Resolución Directoral

Nº 010-2026-MINEM/DGAAM

Artículo 1.- APROBAR la Declaración de Impacto Ambiental (DIA) del proyecto de exploración minera «Paka» presentada por Pahuay Resources S.A.C., a desarrollarse en el distrito de Cahuacho, provincia de Caravelí y departamento de Arequipa.

Asunto : Evaluación Final de la Declaración de Impacto Ambiental (DIA) del proyecto de exploración minera «Paka», presentado por **Pahuay Resources S.A.C.**

Figura 3: Esquema de recirculación de agua y lodos de la sala de corte

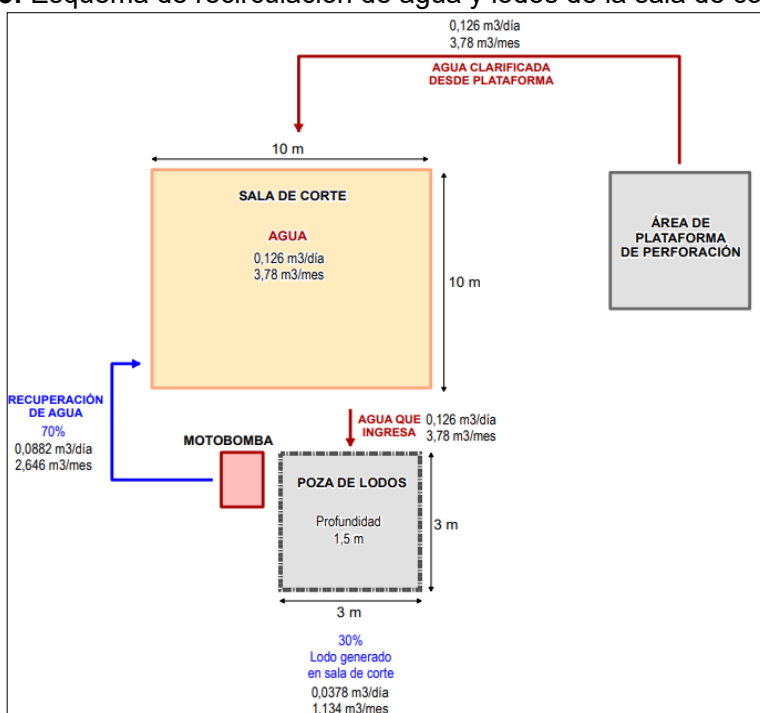
- a. En el literal B.2.8 "Sala de corte", el titular minero deberá precisar sus características presentando un plano en vista de planta, corte y elevación debidamente acotado y dimensionado, y precisar el volumen de agua fresca a utilizar, así como el volumen de efluentes a generar producto del corte de muestras (petrotomo).

Respuesta. - El titular minero declara que adjuntó el Esquema de la Sala de Corte (E-2.11). Asimismo, respecto al requerimiento de agua para dicha sala, señala que incorporó el literal A.2.3 (Agua para la sala de corte) en el cual detalla el volumen de agua requerido.

Análisis. - El titular minero incluyó en el Anexo N° 2, el esquema E-2.11 (Sala de corte) con las vistas en planta y de perfil, debidamente acotado con las dimensiones descritas en el literal B.2.8 (Sala de corte); por otra parte, en el literal A.2.3 (Agua para la sala de corte) realizó los cálculos para el consumo de agua, estimando un requerimiento de 0,007 L/s/máquina o aproximadamente 0,126 m³/día, por tanto, durante los 49 meses efectivos para la evaluación de la información geológica, consumirá un total de 185,22 m³; dichos cálculos del ingreso y salida del agua se visualizan en el esquema E-2.10 (Esquema de recirculación de agua y lodos de la sala de corte).

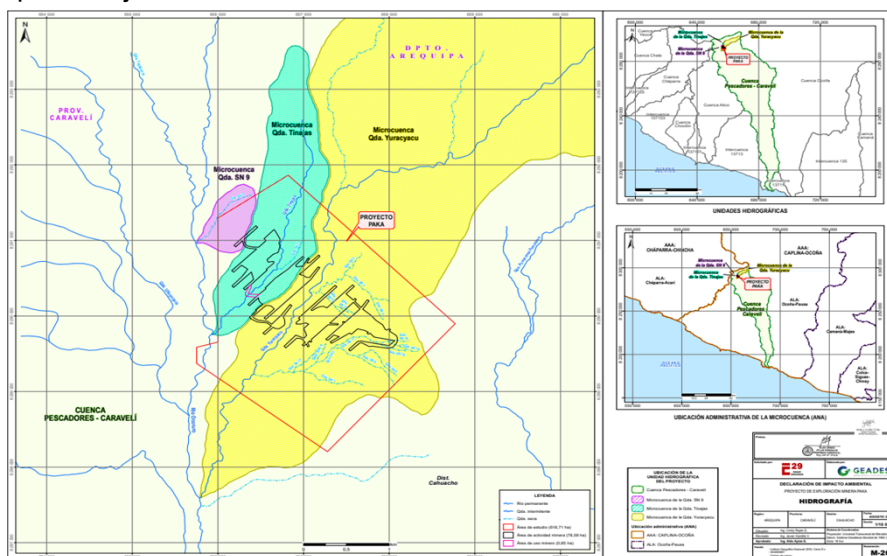
MEM/DM, que aprueba los Términos de Referencia, en el acápite Hidrología e hidrografía del Capítulo III (Línea Base), se indica expresamente lo siguiente: “*ii. Inventario y descripción de los principales cuerpos de agua superficiales permanentes e intermitentes (ríos, quebradas, lagunas, bofedales, otros), ubicados en el área de estudio del proyecto*”

En tal sentido, y conforme a lo establecido por la norma citada, la quebrada SN-9 no fue considerada dentro del inventario de fuentes de agua del Proyecto, motivo por el cual no se incluye en el cuadro del Mapa N.º M-21 (Inventario de fuentes de agua) ni en el Cuadro N.º 3.51 (Cuerpos de agua superficiales), dado que su localización se encuentra fuera del área de estudio definida para el proyecto.

Por lo que se aclara en el Cuadro N.º 2.23 (Ahora Cuadro 2.24 Plataformas de perforación) que la quebrada SN.9 se encuentra fuera del área de estudio y se incorpora la distancia a la quebrada que se encuentra dentro del área de estudio (Qda. Tinajas). Así mismo, dicha precisión se realiza en el cuadro del Mapa N.º M-03 (Componentes) el cual se adjunta en el Anexo III del presente informe de requerimiento.

Observación N° 2a Absuelta
